PETYCJA

pod poz. 101/2024

Prezydent Miasta Tczewa

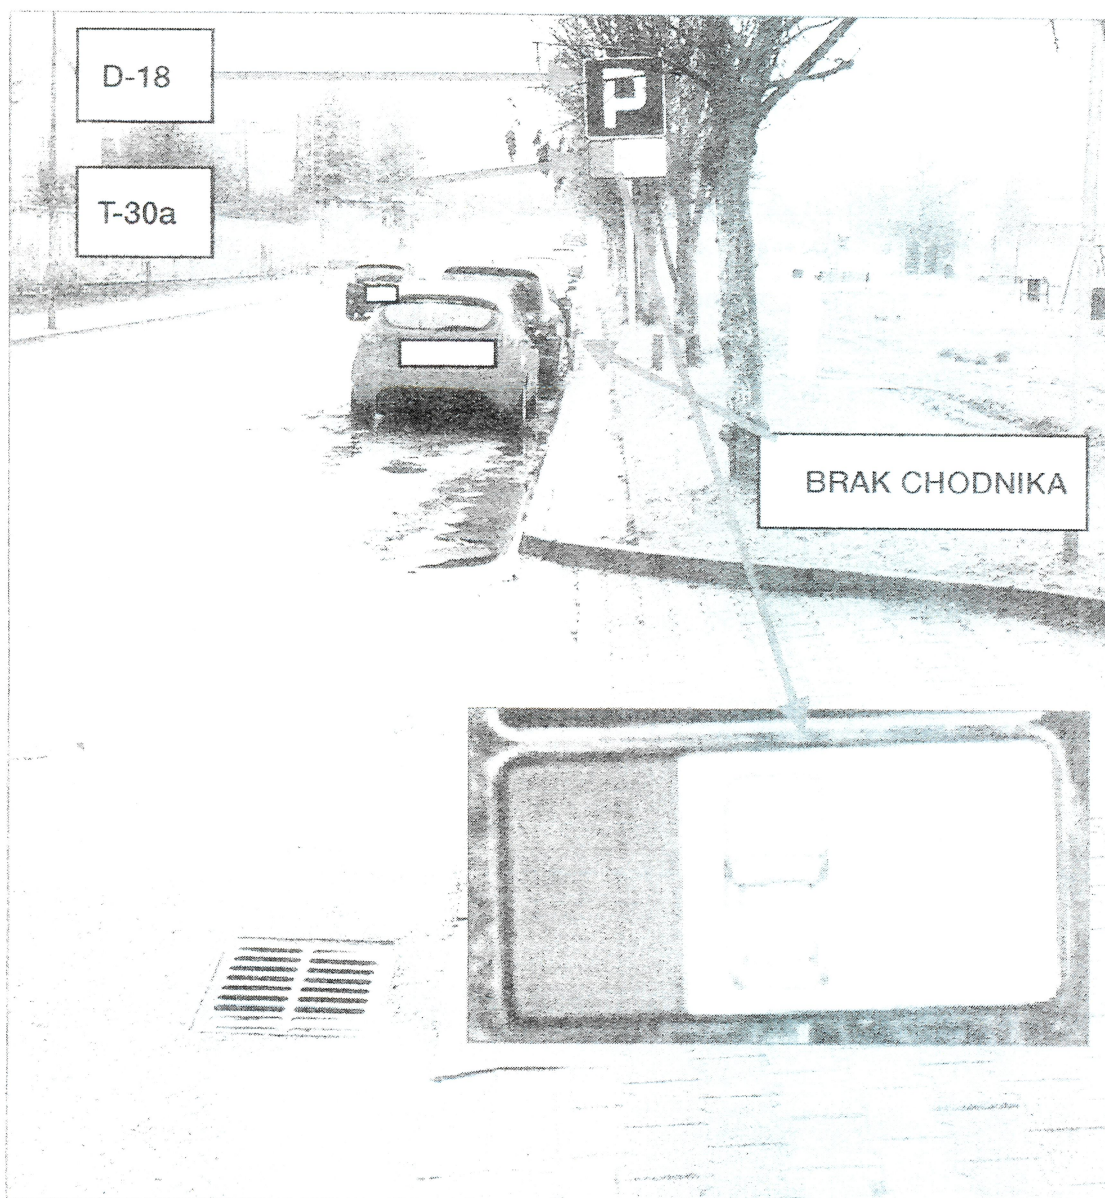
Na podstawie Art. 63 Konstytucji Rzeczypospolitej Polskiej, w trybie określonym w ustawie z dnia 11 lipca 2014 r. o petycjach (j.t. Dz. U. 2018 poz. 870), korzystając z prawa do składania petycji do organów władzy publicznej, składam petycję, której przedmiotem jest żądanie podjęcia działania w zakresie życia zbiorowego, na rzecz wyeliminowania z obszaru publicznego na terenie miasta Tczewa, niezgodnego z prawem umieszczenia tabliczki „T-30a” pod znakiem drogowym „D18” na ulicy Grunwaldzkiej, za wjazdem na osiedle. Stan faktyczny przedstawiono na poniższej fotografii.

W stanie faktycznym, umieszczona tabliczka „T-30a” pod znakiem drogowym D-18 (foto wyżej), jest tabliczką niewłaściwą w odniesieniu do wskazanego miejsca, gdyż oznacza postój całego pojazdu **na chodniku** równolegle do krawężnika, a co wynika wprost z "rys. 5.2.18.2 Tabliczka T-30a" rozporządzenia Ministra Infrastruktury z dnia 3 lipca 2003 r.

Wg rozporządzenia, tabliczka „T30a” jednoznacznie wskazuje sposób ustawienia pojazdu - **na chodniku** równolegle względem krawędzi jezdni.

Stan faktyczny drogi (patrz foto wyżej), uniemożliwia jednak postój na chodniku, gdyż we wskazanym miejscu chodnika nie ma, poprzez co wskazana tabliczka T-30a jest tabliczką niewłaściwą.

Na tabliczce barwą szarą oznaczona jest jezdnia, zaś białą – chodnik. **Parkujący samochód**, w sytuacji jak wyżej, **powinien być umieszczony zgodnie ze wskazaniem podanym na tabliczce, tj. na chodniku a co w rzeczywistości (widać na foto) nie jest niemożliwe.**
